原理图	Schematic1			创建日期	2025-06-23
板子	atk_3inch			更新日期	2025-06-25
绘制	atk_3inch_screen			图页	P1
审阅					
		版本	尺寸	页 1 共 1	
嘉立创EDA		V1.0	A4	嘉立创EDA

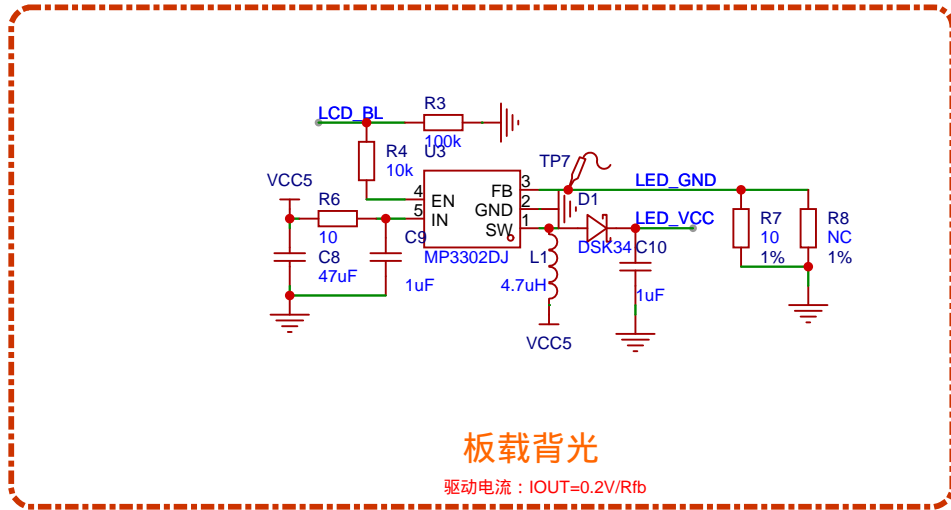
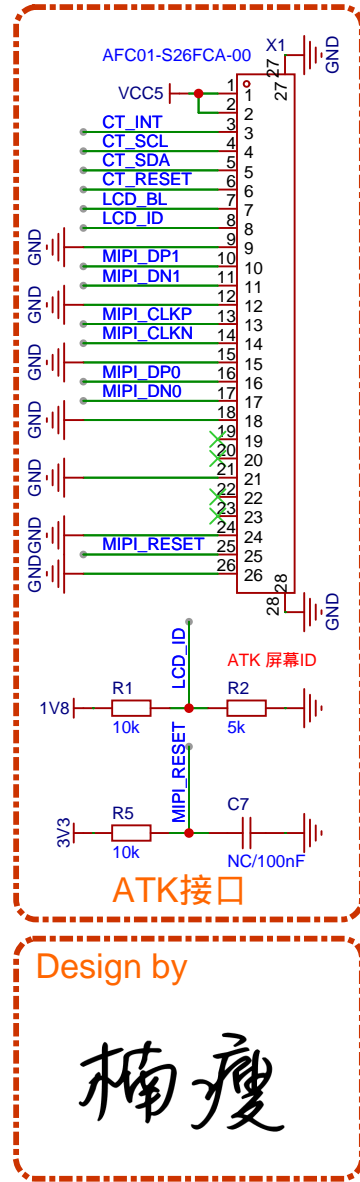
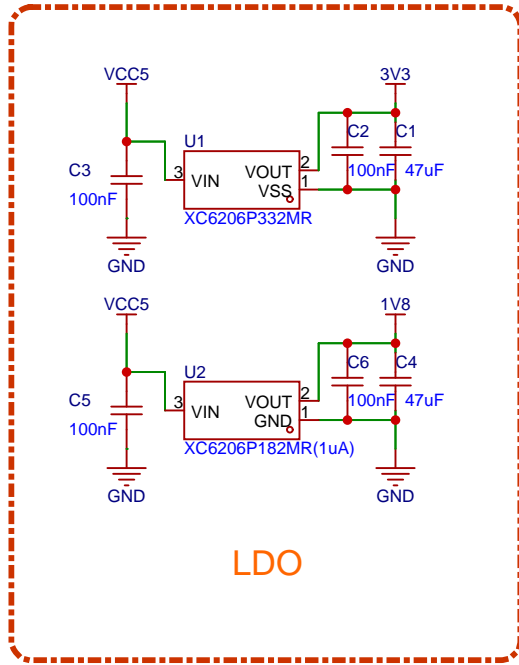
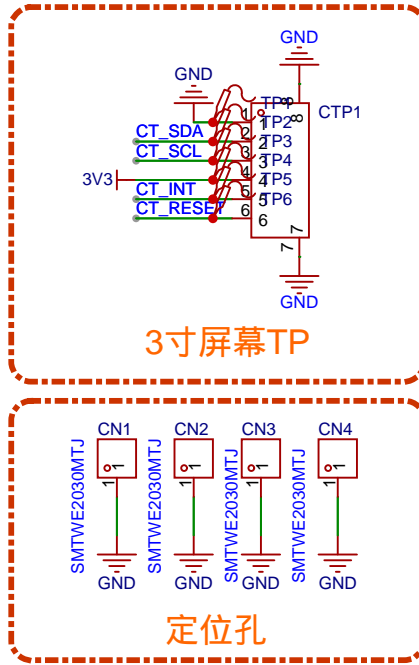
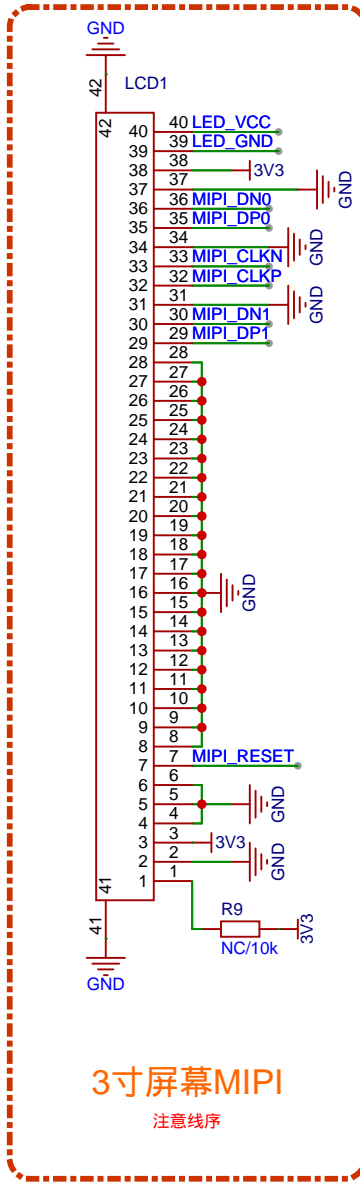
- 1.定位孔C2928179  
2.mipi接10k上拉电阻，100nf电容  
3.删除兼容设计  
4.背光驱动修改--排查闪烁  
5.触摸上移2mm  
6. 屏幕的40脚添加10k上拉
